con la presente si inviano le Osservazioni contro il Progetto di un impianto eolico codice

procedura ID_VIP/ID_MATTIM: 12691 denominato "PITIGLIANO" ubicato nei comuni di Pitigliano (GR)

ID: Codice procedura (ID_VIP/ID_MATTM): 12691

TESTO DELLE OSSERVAZIONI

Immagine 1. Vincoli ex art. 136 del CBC dal PIT della Regione Toscana e zona approssimativa dove è progettato l'impianto industriale.

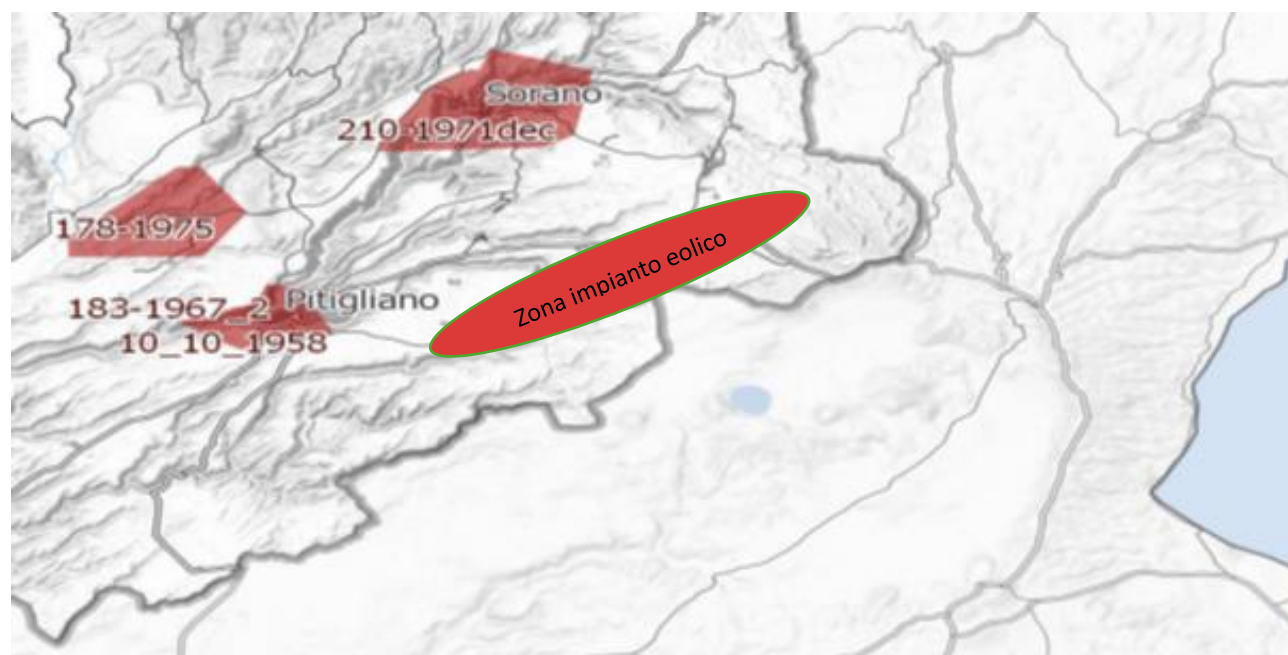
Al contrario si evidenzia che l'impianto eolico industriale citato non solo ricadrebbe con tutti e 20 gli aerogeneratori all'interno delle fasce di rispetto di 3 km di due vincoli paesaggistici di notevole interesse pubblico esistenti nella Regione Lazio e con una parte di essi nel vincolo paesaggistico del Centro abitato di Sorano (GR) quindi in aree non idonee all'installazione di impianti di energia rinnovabile. Addirittura, alcuni aerogeneratori sarebbero ubicati a poche centinaia di metri dai perimetri dei due vincoli paesaggistici laziali ex art 136 del CBC.

Inoltre, come sostiene la Proponente parte dell'impianto si verrebbe a trovare a 3,5 km dal centro abitato di Sorano. Infatti, tre degli aerogeneratori WTG 08, 09, 10 sono addirittura all'interno delle fasce di rispetto dei 3 km del suo vincolo paesaggistico di notevole interesse pubblico ex art 136 del CBC. Si evidenzia che così si crea

un'ulteriore incompatibilità con la tutela del Paesaggio.

Immagine 3. Cumulo di una parte di impianti eolici, fotovoltaici e geotermici industriali in progettazione ed esistenti intorno all’eolico industriale “Pitigliano”.

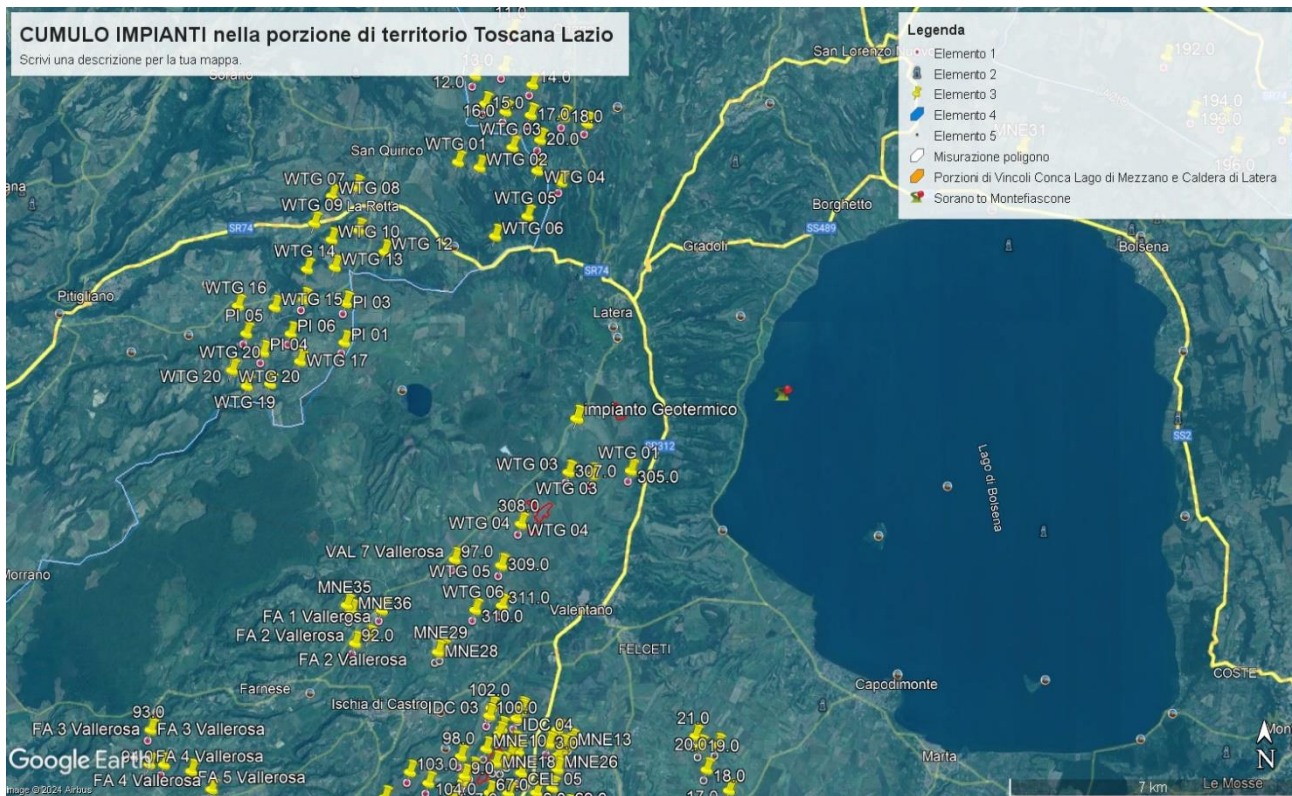
Tornando alle Linee guida nazionali, l’allegato IV dedica il paragrafo 3 agli impatti visivi e quelli sui Beni Culturali, Paesaggistici, Naturalistici e Culturali, dove viene detto che la valutazione dell’impatto visivo dovrà essere effettuata tenendo conto “**degli elementi caratterizzanti e qualificanti il paesaggio, effettuata alle diverse scale di studio (vasta, intermedia e di dettaglio...**”. Le analisi debbono non solo definire l’area di visibilità dell’impianto eolico industriale, **ma anche il modo in cui l’impianto viene percepito all’interno del bacino visivo**. Le analisi visive debbono inoltre tener in opportuna considerazione **gli effetti cumulativi derivanti dalla compresenza di più impianti**”. Nella Relazione Paesaggistica e nello Studio di Impatto Ambientale prodotte dalla proponente come già evidenziato è stato ignorato il vincolo paesaggistico di notevole interesse pubblico ex articolo 136 del Codice dei

Beni Culturali “*Ambito paesaggistico, geologico e geomorfologico dell’orlo della caldera di Latera ...*” Non vengono nemmeno citati gli impianti eolici in progetto al MASE, il “Rempillo” (6 aerogeneratori) e un altro in verifica amministrativa di 14 aerogeneratori e 72, 6 MW. Ad oggi nei territori di Pitigliano, Sorano e in quello limitrofo potenzialmente potrebbero essere insediati 40 aerogeneratori alti 200 metri e larghi 170. Ma la proponente non cita neanche altri impianti che creerebbero il cumulo e quindi maggiore impatto. Infatti, sul territorio della “Città del Tufo” (Sorano e Pitigliano) impatterebbero anche l’impianto eolico “Montarzo” di Onano con 13 aerogeneratori con le dimensioni ricordate, l’altro eolico industriale nel territorio di Valentano con sette aerogeneratori (stesse dimensioni), gli impianti di Farnese con un minieolico di 3 Torri alte 60 metri già installate in località Poggio del Crognolo e l’impianto eolico industriale “Vallerosa” (7 aerogeneratori alti 200 metri e larghi 158 metri) in procedura VIA presso la Regione Lazio. Inoltre, altri impianti del minieolico già presenti a Valentano, Cellere e Piansano e due progetti eolici industriali con le stesse dimensioni (200 m x 170 m) nel Comune di Ischia di Castro. La valutazione del cumulo non prende neanche in considerazione gli impianti industriali di fotovoltaico e agrivoltaico in progetto a Farnese, Valentano, Ischia di Castro, Cellere. L’impianto geotermico in procedura Via al MASE, progettato nella Caldera di Latera. Quindi è stata effettuata una valutazione del potenziale impatto cumulativo non veritiera a dispetto di quanto affermato dalla proponente che sostiene di aver preso in considerazione uno spazio di 10 km intorno al suo impianto per gli impatti che si creerebbero.

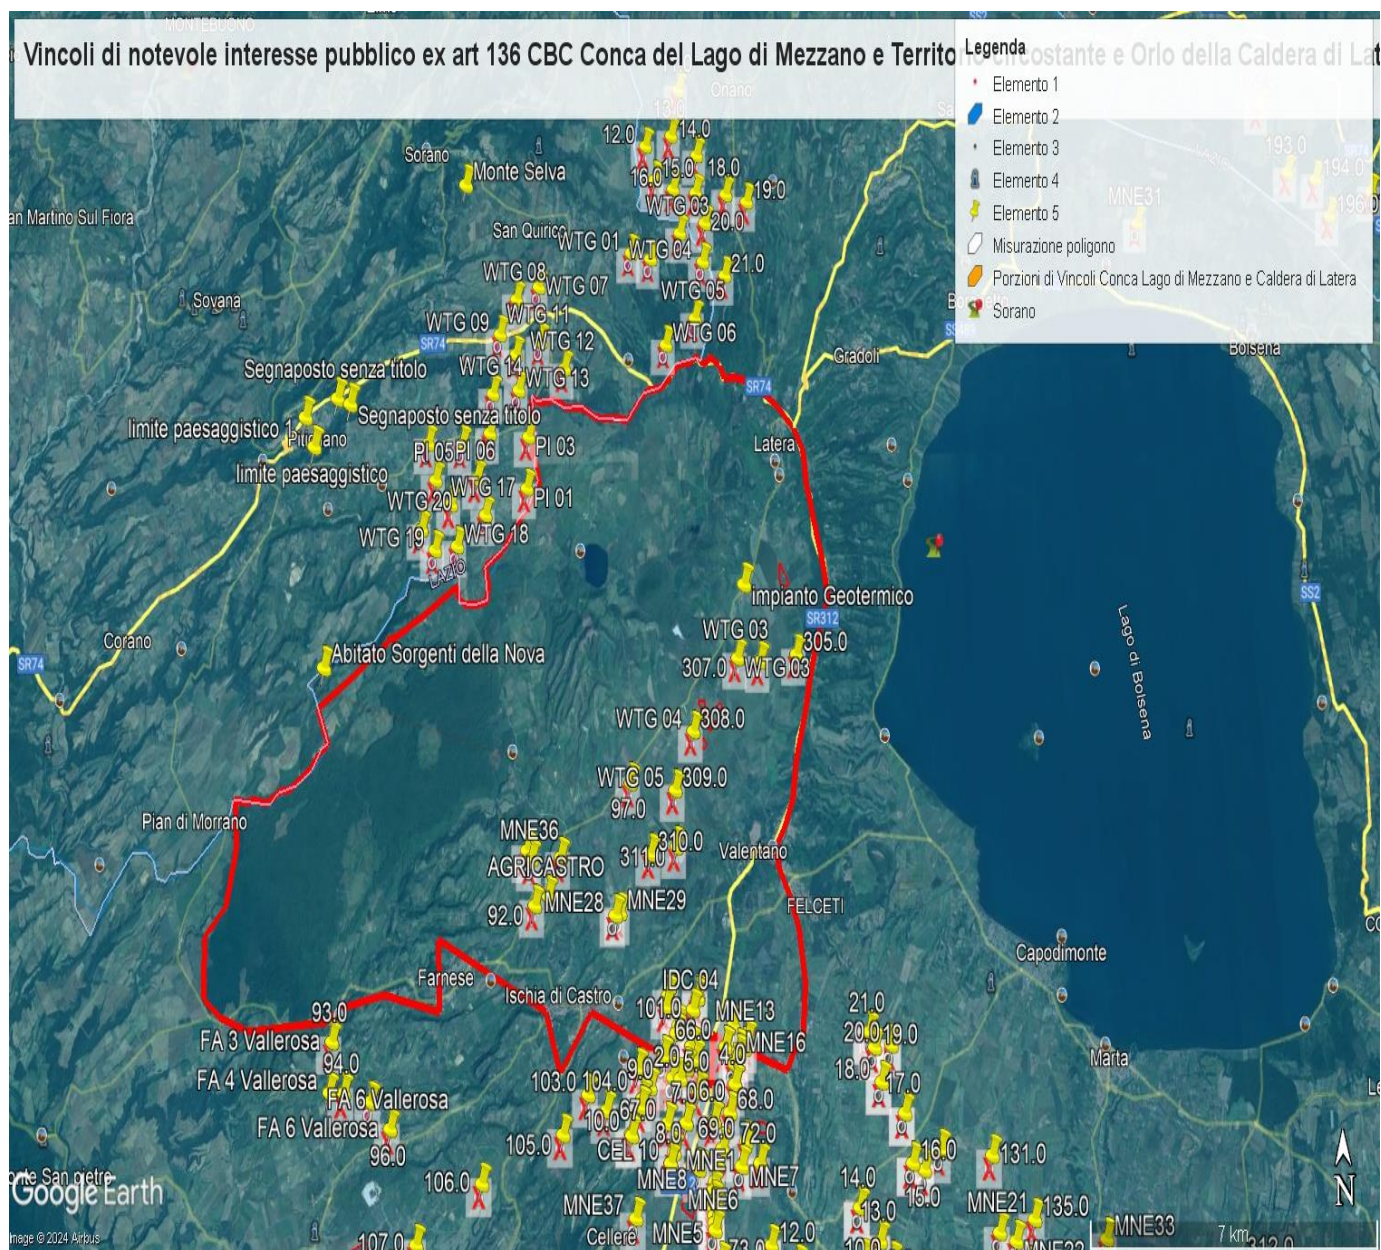
e schiantandosi cadrebbe direttamente sulla strada regionale e un'altra la WGT 09 a 235 metri dalla stessa facilmente raggiungibile dai pezzi creatisi in un eventuale schianto e anche la WGT 08 a 310 metri sempre in zona di relativo pericolo. Le pale WGT 10, 12 e 13 si trovano invece a 60 – 70 metri da una strada sterrata che collega abitazioni e strutture agricole mentre la WGT 14 a poco più di 200 metri. La pala WTG 16 si trova a 320 metri dalla Strada Provinciale Pantano ed a soli 100 da una strada sterrata che collega abitazioni e strutture agricole. La WTG 20 si trova a soli 160 metri da una strada sterrata che collega due Agriturismi. Anche queste costituisce un pericolo per l'incolumità delle persone e degli animali in caso di schianto o di rottura di parti dell'aerogeneratore. E' noto che possono verificarsi rotture della lama in rotazione o di pezzi della stessa e a volte anche crolli dell'intero aerogeneratore o spezzamento (meglio *rottura*) della torre a causa di incendi o eventi atmosferici estremi sempre più frequenti anche nei nostri territori. Uno dei principali eventi che comporta la rottura della lama è rappresentato dalla fulminazione atmosferica anche se le lame sono idoneamente protette contro questi fenomeni mediante ricettori metallici disposti alle estremità delle lame ed idoneamente collegati a terra. Nel caso di rottura accidentale di un elemento rotante a seguito di distacco, attraverso le leggi della balistica classica è possibile determinare le probabili traiettorie dell'elemento. Infatti, nota la velocità di rotazione e le caratteristiche geometriche, si può procedere all'applicazione delle leggi della fisica per giungere ad una stima esatta delle traiettorie. Purtroppo, la stima è chiaramente semplificata vista la complessità del problema e le molte variabili che entrano nel calcolo, soprattutto per ciò che riguarda le azioni aerodinamiche di portanza, resistenza e momento aerodinamico di difficile definizione soprattutto in caso di frammenti irregolari e di geometrie incognite. In letteratura esistono degli studi condotti relativamente a questa specifica tematica. Uno dei riferimenti è rappresentato dallo studio condotto dalla società Vestas Wind System: "Vestas V80 – Blade Trow calculation under normal operationing

conditions (2001)”. Detto studio riporta la stima della traiettoria di una pala eolica in condizioni di normale funzionamento sia per la pala intera che per eventuali frammenti. Lo studio ipotizza che, in assenza di forze aerodinamiche, la massima gittata si ottiene quando la pala si distacca dal rotore con un angolo di 135° azimut, considerando quale unica forza inerziale quella di gravità con approccio quindi conservativo e a vantaggio di sicurezza. Viene quindi calcolato il tempo di volo considerando la velocità verticale iniziale applicata al centro di gravità. Nota la durata di volo e conoscendo le componenti orizzontali e verticali della velocità è possibile definire la traiettoria dell'elemento distaccatosi. Le conclusioni dello studio analitico del fenomeno, **basato su grossolane approssimazioni anche dichiarate**, ha dimostrato che è opportuno evitare la presenza di ricettori sensibili al probabile distacco di organi rotanti nella circonferenza di raggio 85 m dall'asse dell'aerogeneratore. A pag 7 del Documento prodotto dalla proponente “ Relazione gittata” a pag 7 si afferma *“Nella definizione del Layout del Parco di Pitigliano-Sorano in un intorno di ampiezza pari a 212,04 m che rappresenta il valore di gittata reale stimato non ricade nessun punto sensibile”*. Questo valore della gittata massima oltre a non essere assolutamente condivisibile e non realistico in quanto addirittura di poco superiore all'altezza della pala non è neanche veritiero perché abbiamo visto che la S.R 174 maremmana sarebbe interessata dal crollo della pala WGT 07 e altre strade provinciali e secondarie sarebbero interessate dalla vicinanza di altri aerogeneratori sopra meglio individuati.

Infatti, il fenomeno della gittata massima è molto più complesso da stimare analiticamente, per questo si rimanda all'esperienza dei costruttori più esperti i quali indicano detto fenomeno come molto raro con una variabilità di ritrovamenti dei frammenti a distanze molto varie, in relazione ai numerosi fattori che possono condizionare l'evento, l'orografia, la velocità del vento, la direzione, le azioni aerodinamiche di portanza che potrebbero spingere a centinaia di metri frammenti di elementi rotanti, come purtroppo avvenuto già in

passato. Il rischio è elevato sia per gli abitanti che si trovano entro i 500 metri lineari sia per gli agricoltori che si troveranno a coltivare i suoli sottesi dall'impianto o nelle attività di ricezione legate agli agriturismi sia per i veicoli che si troveranno a transitare sulle strade regionali, provinciali, comunali o vicinali citate. Per questo ulteriore motivo legato all'incolumità delle persone e degli animali chiediamo che venga espresso parere contrario alla realizzazione dell'impianto eolico "Pitigliano".

IMMAGINE n. 2 Impianto eolico industriale “Pitigliano” e distanze aerogeneratori dai Vincoli della Conca del Lago di Mezzano...

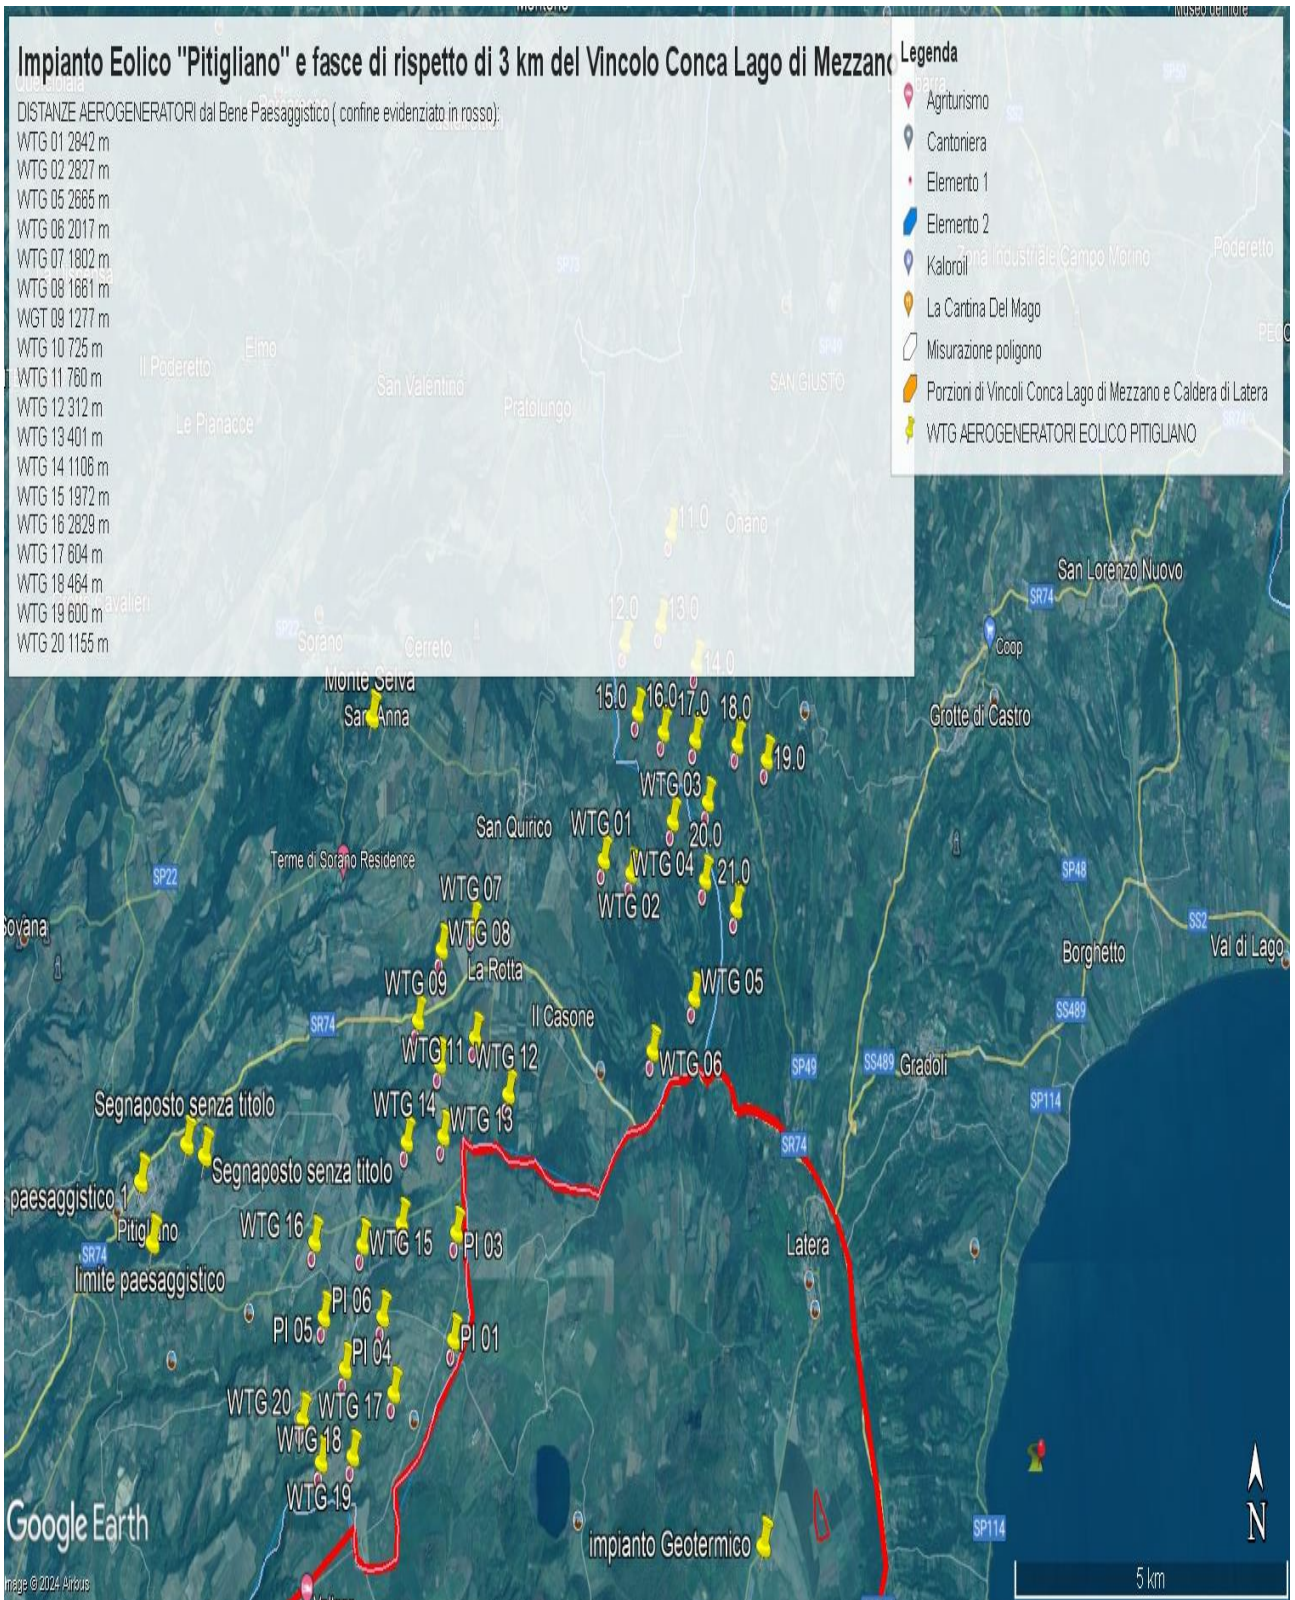
Come è illustrato nell'immagine si ribadisce che l'impianto industriale "Pitigliano" ricade completamente all'interno delle fasce di rispetto dei due vincoli di notevole

interesse pubblico e lambisce quelle di un terzo vincolo e quindi come affermato dal Consiglio di Stato nelle sentenze citate, l'impianto è insediato in area non idonea ai sensi dell'art. 20 comma 8 lettera c quater del D.Lgs. n. 199/2021 e ss.mm.ii al contrario di quanto sostiene la proponente.

IMMAGINE n. 3 Impianto eolico industriale "Pitigliano" e distanze aerogeneratori dai Vincolo "Orlo della Caldera di Latera.

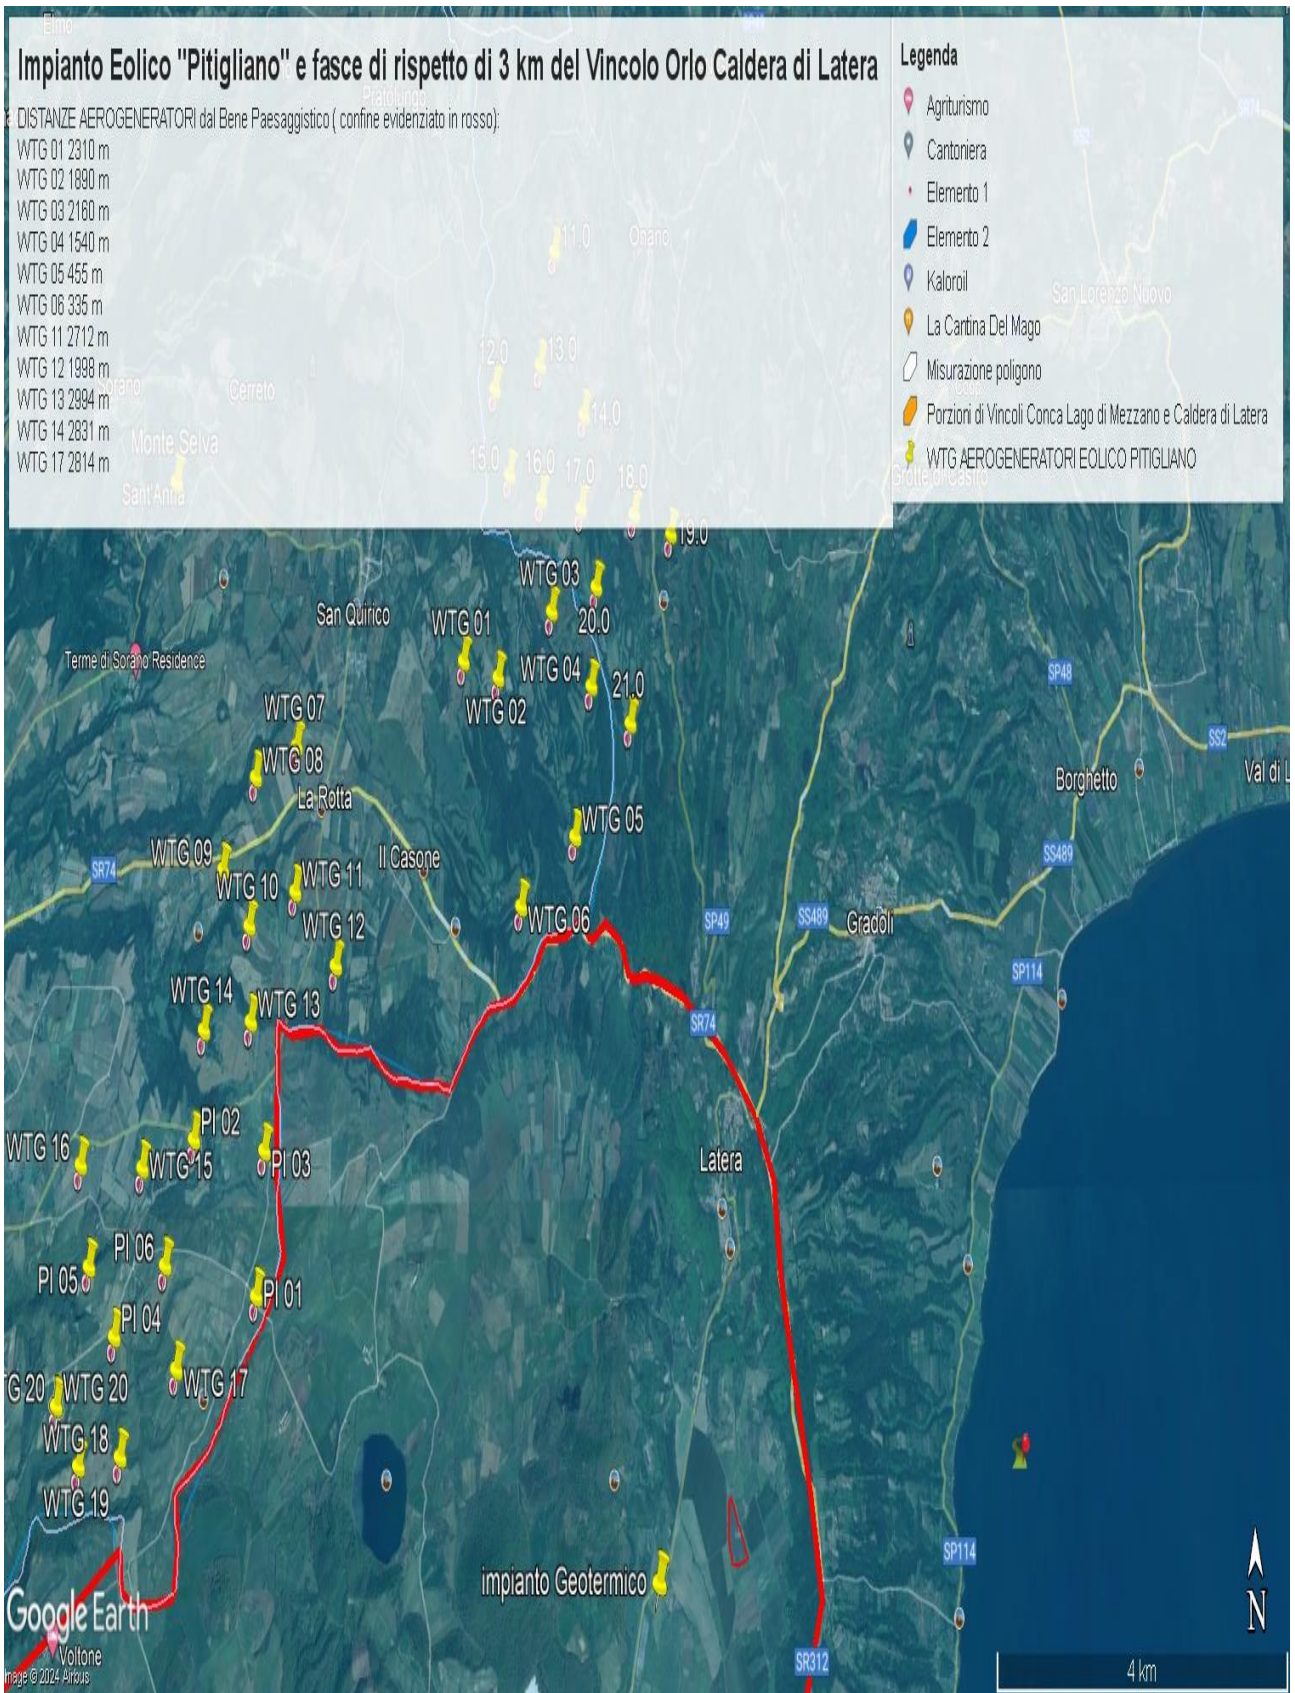
Concludendo, si evidenzia ancora che la proponente non effettuando la procedura prevista dalla Parte III delle Linee Guida nazionali ha ignorato un vincolo paesaggistico di notevole interesse pubblico istituito con un provvedimento del Segretariato regionale del Ministero della Cultura per il Lazio che ha emanato il Decreto di dichiarazione di notevole interesse pubblico n. 22 del 15.02.2024 ai sensi e per gli effetti dell'art. 136, co. 1, lett. c) e d) del decreto legislativo 22 gennaio 2004, n. 42, "Ambito paesaggistico, geologico e geomorfologico dell'orlo della caldera di

Latera e delle sue pendici interessate dai centri eruttivi periferici" nei comuni di CELLERE, FARNESE, ISCHIA DI CASTRO, LATERA, PIANSANO.
